改善箇所説明図①

改善箇所説明図②

改善箇所説明図③

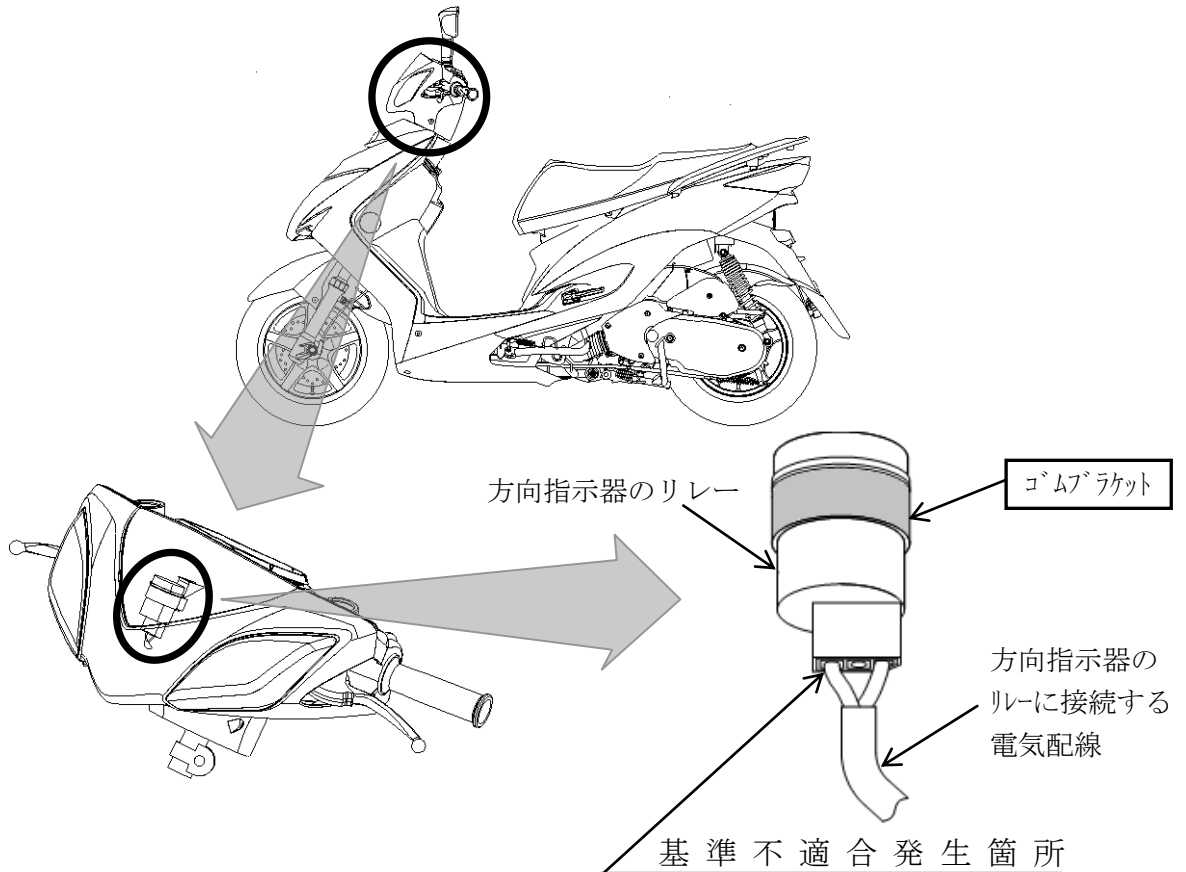
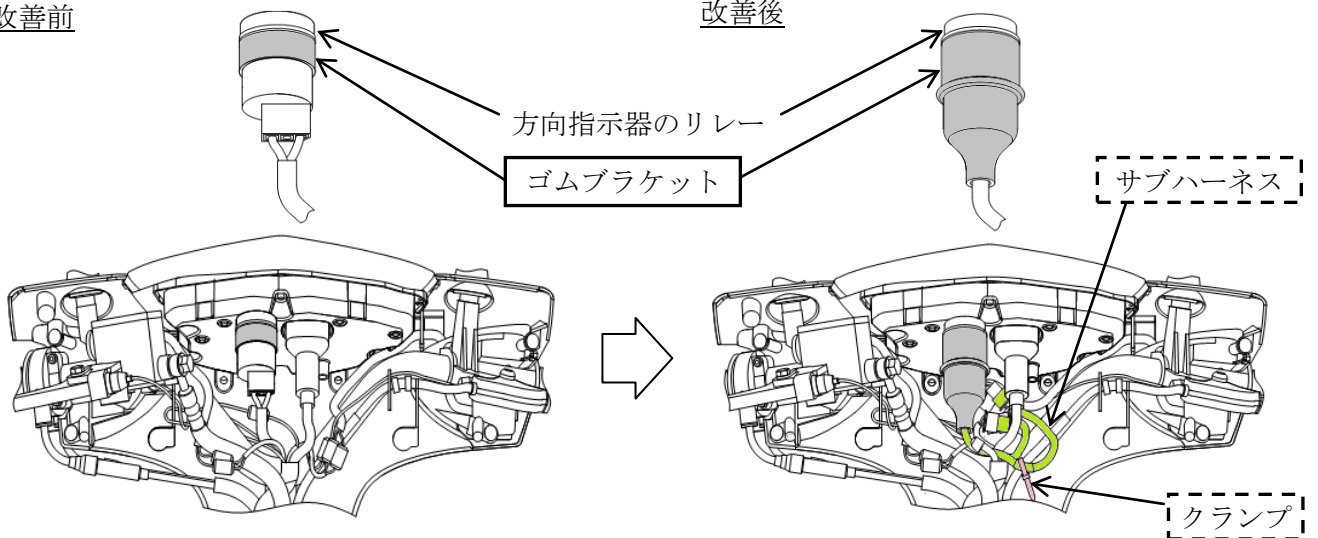
方向指示器のリレーの固定方法が不適切なため、当該リレーに接続する電気配線が走行中の振動により屈曲することがある。そのため、そのまま使用を続けると、当該電気配線が屈曲を繰り返すことで断線し、方向指示器が不灯となるおそれがある。

改善の内容：全車両、方向指示器のリレーを取り付けるゴムブラケットを対策品へ変更する。

また、電気配線に対策用のサブハーネスを取り付けるとともに、クランプを追加し電気配線を固定する。

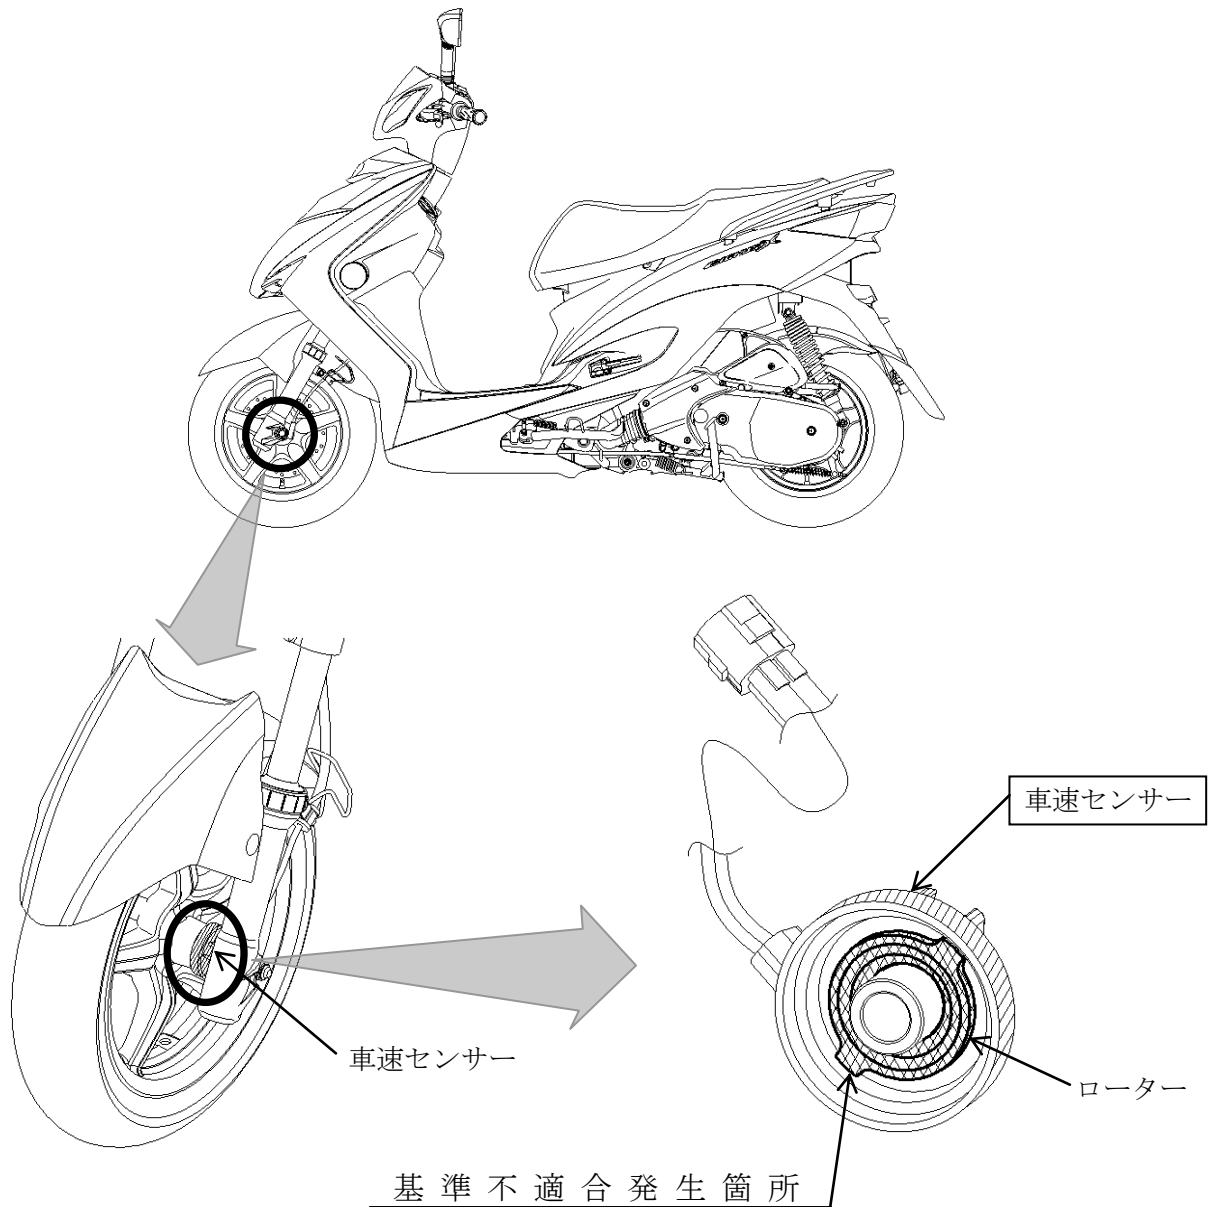
前輪車軸部に装着されている車速センサーの構造が不適切なため、走行時にローターが傾くことにより内径摺動部の潤滑用グリスが押し出され、不足することがある。そのため、ローターが回転するときの摺動抵抗が増大し、ローター爪部に過大な負荷がかかり、そのまま使用を続けると、最悪の場合、ローター爪部が破損し速度計が作動しなくなるおそれがある。

改善の内容：全車両、車速センサーを対策品に交換する。

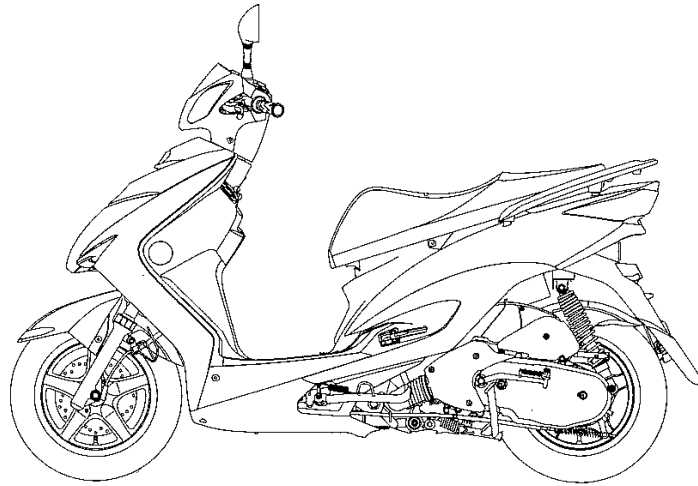
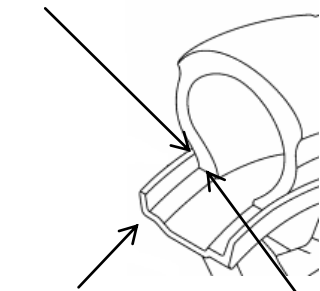
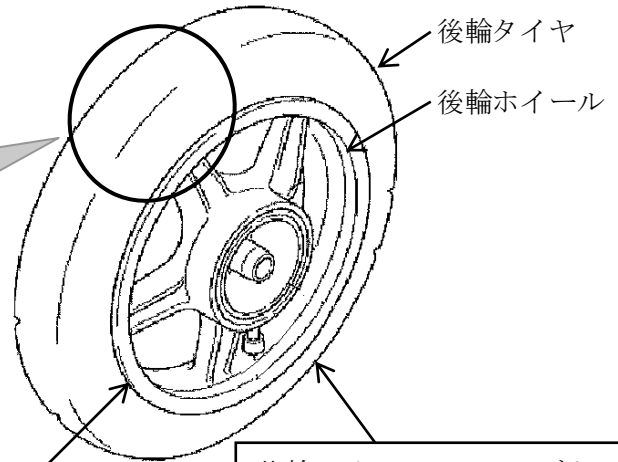
基準不適合発生箇所

後輪ホイールにおいて、製造時のリム部の仕上げ加工が不適切なものがある。そのため、タイヤとの密着性が悪く、リム部とタイヤビード部の間から空気が漏れ、最悪の場合、走行安定性を損ない転倒するおそれがある。

改善の内容：全車両、後輪ホイールアッセンブリを対策品と交換する。但し、改善措置用部品の準備に時間を要することから、部品の供給ができるまでの暫定措置として、後輪タイヤのビード部に空気漏れ防止剤を塗布し、部品の準備ができ次第、対策品と交換する。
